**Avis délibéré de la mission régionale d'autorité environnementale  
relatif à la création d'une carrière de matériaux alluvionnaires  
présenté par la société « Sablières du Centre » (SDC)  
sur la commune de Joze (63)**

**Avis n° 2020-ARA-AP-1079**

Illustration 2: Plan de la première phase quinquennale incluant les équipements. Source : annexe 8

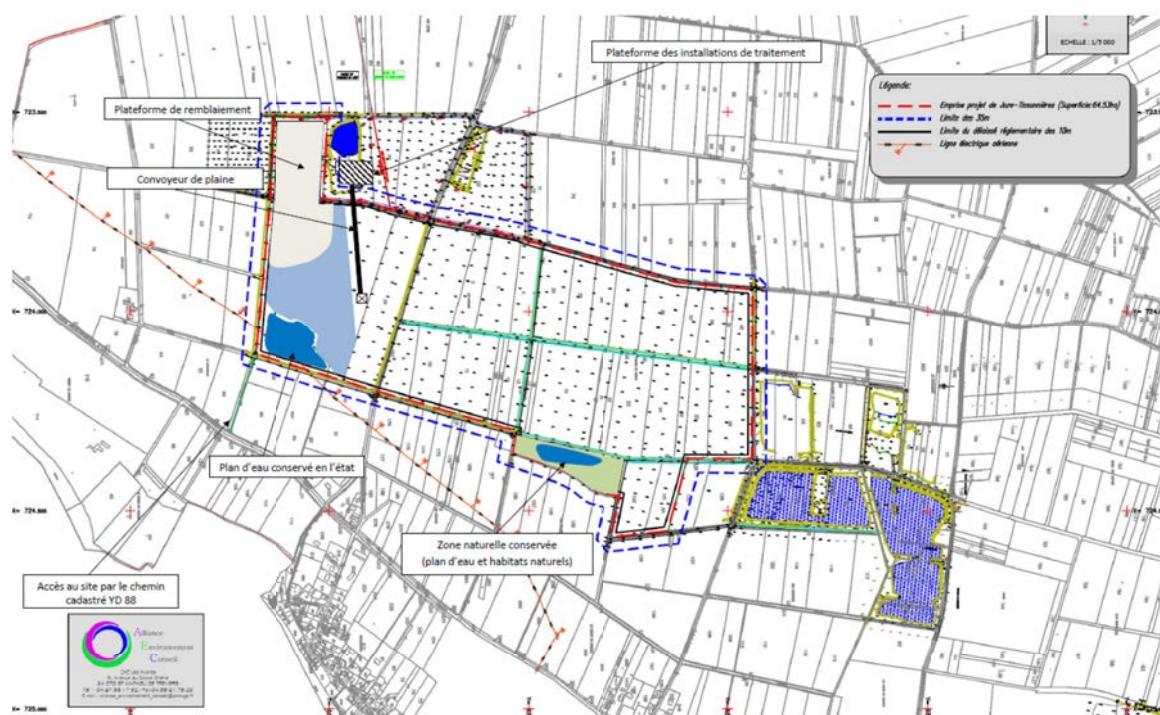
Le dossier prévoit que pendant la durée de l'exploitation de la carrière, les terrains agricoles seront exploités par casier, par période quinquennale<sup>30</sup>. Le dossier affirme que la consommation d'espace agricole sera adaptée à l'avancement des travaux d'exploitation, sans préciser toutefois la superficie maximale temporairement prélevée lors d'une période quinquennale déterminée. À l'issue de chaque période, les casiers seront partiellement remblayés avec les matériaux d'extraction non valorisés et possiblement des déchets inertes de la filière Bâtiments et Travaux publics BTP<sup>31</sup>, puis recouverts de terre végétale avant d'être restitués à l'activité agricole. L'extraction conduira à la création d'un plan d'eau temporaire d'une extension maximale de 10 ha<sup>32</sup> à 15 ha<sup>33</sup> et qui sera remblayé à la fin de la phase d'exploitation.

**L'Autorité environnementale recommande de compléter l'étude d'impact par une carte de synthèse des 6 phases quinquennales et par l'estimation de la consommation maximale d'espace agricole lors de chacune d'entre elles.**
